RESPOSTA AO PEDIDO DE ESCLARECIMENTO
Pregão Eletrônico nº 03/2026 – SURG
Processo Administrativo nº 07/2026

1) Quanto ao atendimento do desenho do tampão (modelo PRIMUS) às especificações do Edital:

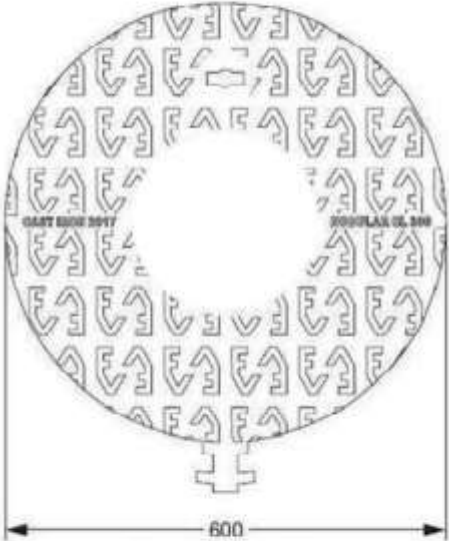
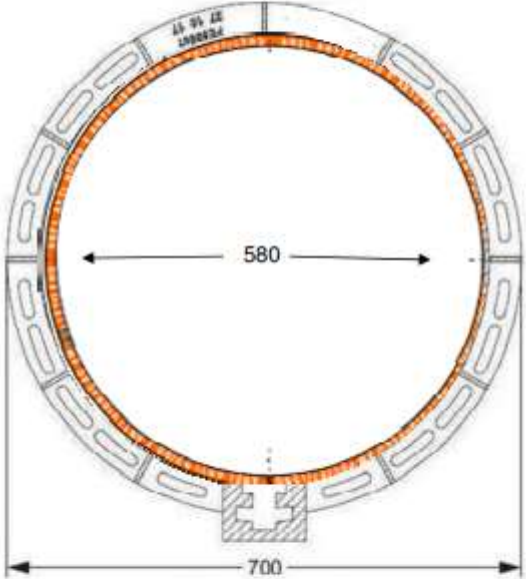
1) Gostaríamos de saber, se o DESENHO DO TAMPÃO/CARACTERÍSTICAS (MEDIDAS) do TAMPÃO (PRIMUS), atende ao que é solicitado no ITEM 1 do Edital por V.Sas.?

Após análise do desenho apresentado para o tampão modelo PRIMUS, verifica-se que **as características dimensionais (medidas)** estão **compatíveis com o especificado no Item 1 do Edital**, especialmente no que se refere ao diâmetro nominal (DN 600 mm), diâmetro do aro e altura do conjunto.

Entretanto, ressalta-se que a conformidade plena do produto **não se limita apenas às dimensões**, devendo também ser atendidos todos os demais requisitos técnicos estabelecidos no edital, tais como: material de fabricação (ferro fundido), classe de resistência mínima (D400 – 400 kN), atendimento à ABNT NBR 10160, sistema de articulação e travamento, presença de anel de vedação, bem como a gravação em alto-relevo com a inscrição “ÁGUAS PLUVIAIS”.

Dessa forma, **o desenho apresentado atende parcialmente ao item**, no que se refere às medidas, sendo necessária a comprovação dos demais requisitos técnicos por meio de documentação complementar do fabricante.

Conforme análise do Departamento Técnico, as características dimensionais apresentadas (medidas) estão compatíveis com o especificado no Item 1 do Edital, especialmente no que se refere ao diâmetro nominal (DN 600 mm), diâmetro do aro e altura do conjunto.

Entretanto, destaca-se que o atendimento às exigências editalícias não se restringe às dimensões, devendo o produto cumprir integralmente todos os requisitos técnicos previstos, tais como: material de fabricação em ferro fundido, classe de resistência mínima D400 (400 kN), conformidade com a ABNT NBR 10160, sistema de articulação e travamento, presença de anel de vedação e gravação em alto-relevo com a inscrição “ÁGUAS PLUVIAIS”.

Assim, o desenho apresentado atende **parcialmente**, sendo necessária a comprovação dos demais requisitos por documentação complementar do fabricante.
